2009年10月20日

セイコー・イージーアンドジー株式会社
品質保証室
技術部

「娘核種の減衰補正」機能を使用した際の問題について（注意喚起）

■添付資料 2 : 娘核種の減衰補正計算の間違い

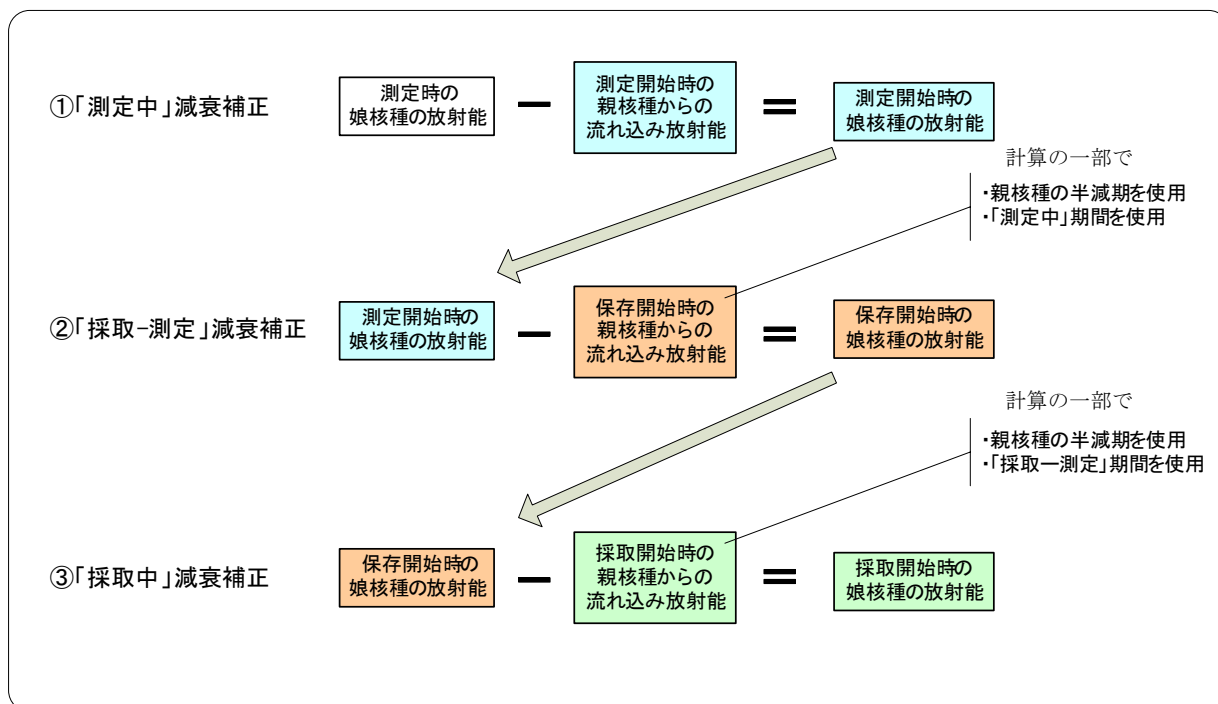
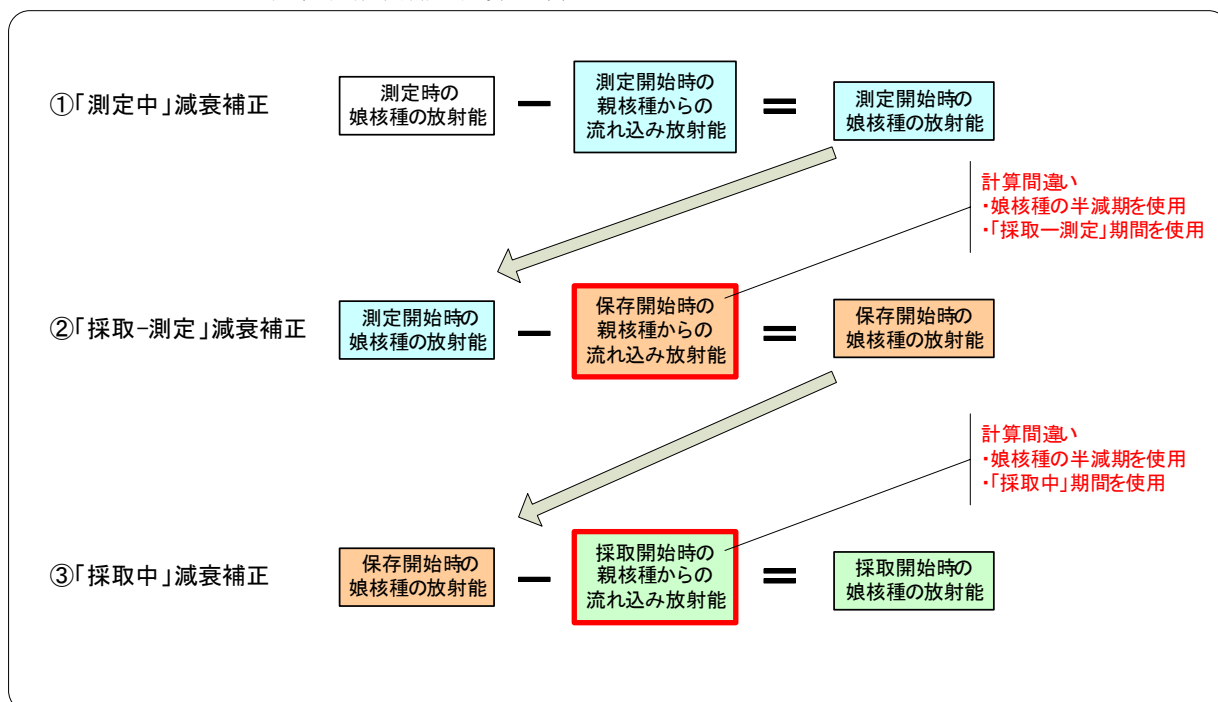
娘核種の減衰補正を、以下の誤った条件で計算していました。＜添付資料2＞

- (1) ②採取一測定の減衰補正で、親核種からの流れ込み放射能を求める際に、“親核種の崩壊定数”と“測定中”期間を使用すべき一部の計算で、誤って“娘核種の崩壊定数”と“採取一測定”期間を使用していました。
- (2) ③採取中の補正で、親核種からの流れ込み放射能を求める際に、“親核種の崩壊定数”と“採取一測定”期間を使用すべき一部の計算で、誤って“娘核種の崩壊定数”と“採取中”期間を使用していました。

誤って適用されていた娘核種減衰補正計算手順

- (1) 計算プログラムの間違いについて修正、検証を行い、プログラムの次期バージョンアップに反映いたします。次期バージョンアップ済のプログラムは、ダウンロードなどの方法により対象製品をお持ちのお客様に無償で提供させていただく計画です。ただし、履歴的改良のため現在お使いの製品と異なる分析結果を出力する場合がありますのでご了承ください。
- (2) 製品が保証期間中、保守契約期間中のお客様には、現在お使いのプログラムの改修についてご相談させていただきます。
- (3) お客様のプログラムの改修および、過去のデータに関する検証が必要な場合には、弊社担当営業までご相談ください。

正しい娘核種減衰補正計算手順
